Nom du projet : GOC5370560 – Elections Canada

Clarification 06

NOM DU PROJET	30 RUE VICTORIA - GATINEAU, QC - 1ER, 11E, 12E ET 13E ÉTAGES - ÉLECTIONS CANADA AMÉNAGEMENT - GOC5370560
N° DE PROJET	GWAL 2023-559
DATE	OCTOBRE 31, 2024
N° D'ADDENDA	M3

1 CVC - NOUVEAUX TRAVAUX
M1.6 1:100

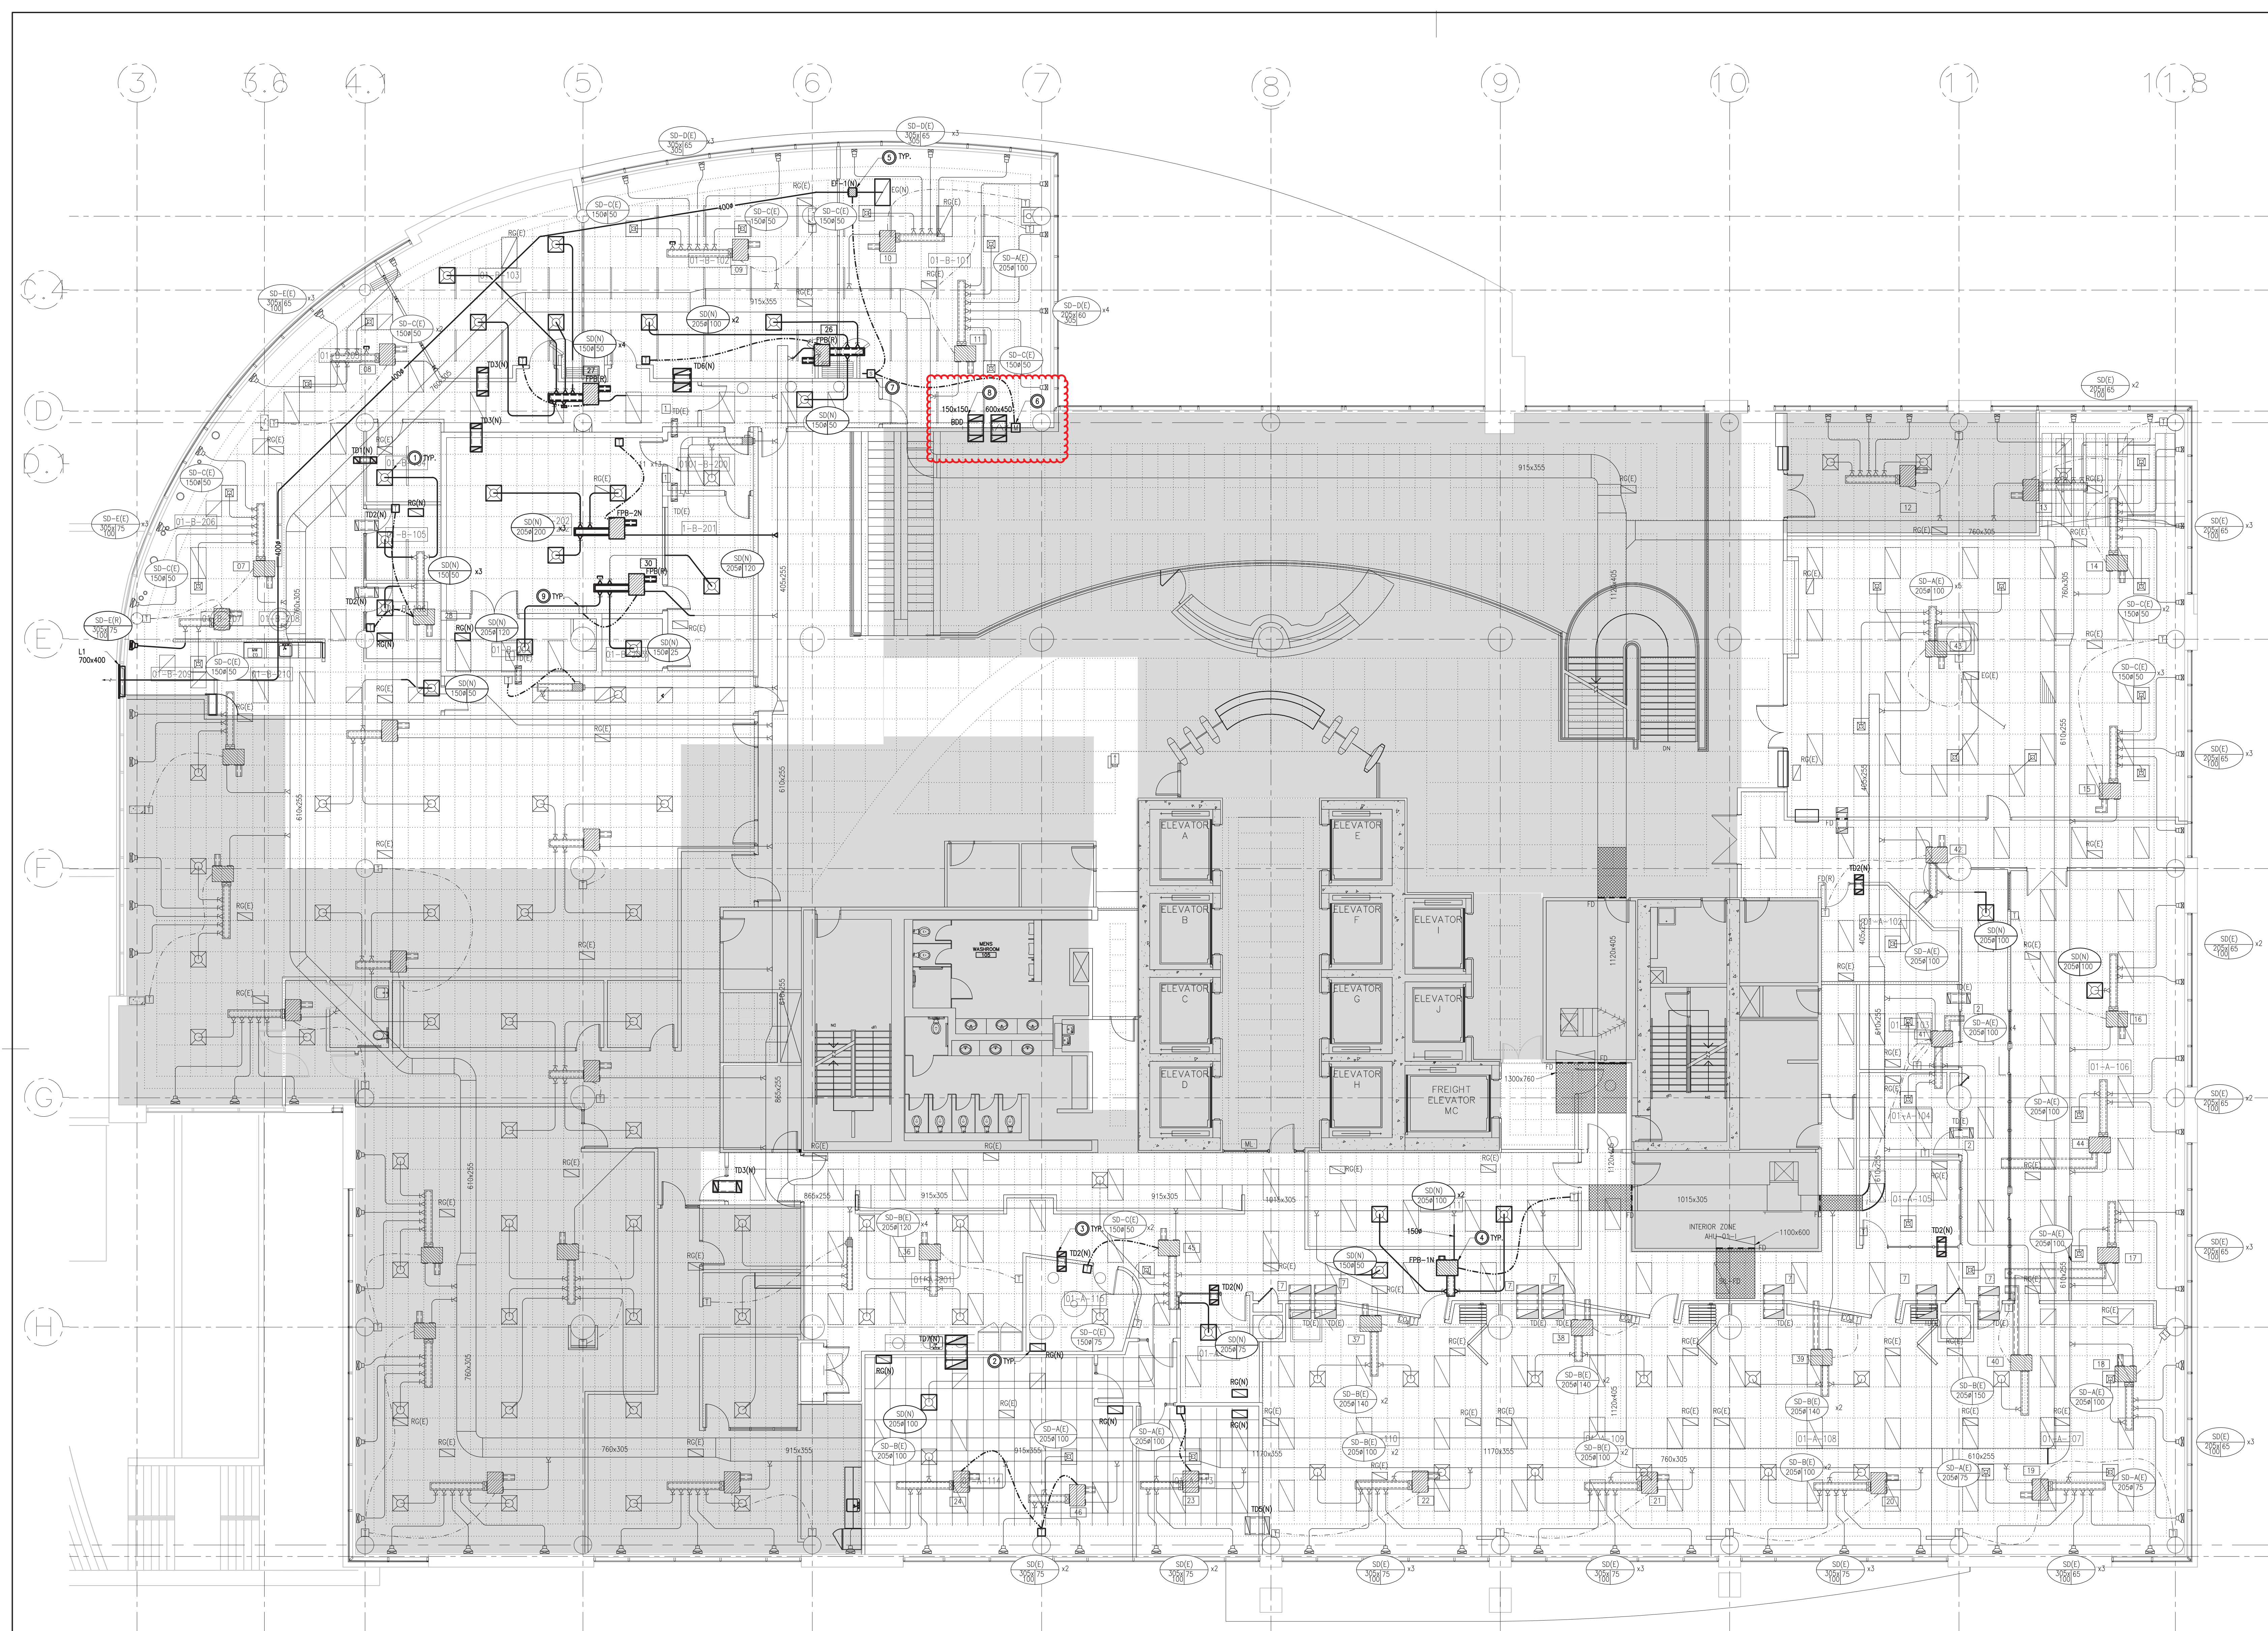
1. **Référence ci-jointe dessin M1.6/R1:**
 - 1.1 Retirez le dessin M1.6 et remplacez-le par le dessin M1.6/R1 attaché. Les dimensions des conduits de transfert associés aux notes 6 et 8 ont été ajoutées..
2. **Référence ci-jointe dessin M2.2/R1:**
 - 2.1 Retirez le dessin M2.2 et remplacez-le par le dessin M2.2/R1 attaché. Le calendrier a été mis à jour pour refléter la nouvelle boîte alimentée par le ventilateur FPB-1N.
3. **Référence ci-jointe dessin M4.4/R1:**
 - 3.1 Retirez le dessin M4.4 et remplacez-le par le dessin M4.4/R1 attaché. Le dessin a été mis à jour pour montrer la pompe à condensat du FC-12-27 et la tuyauterie de vidange.
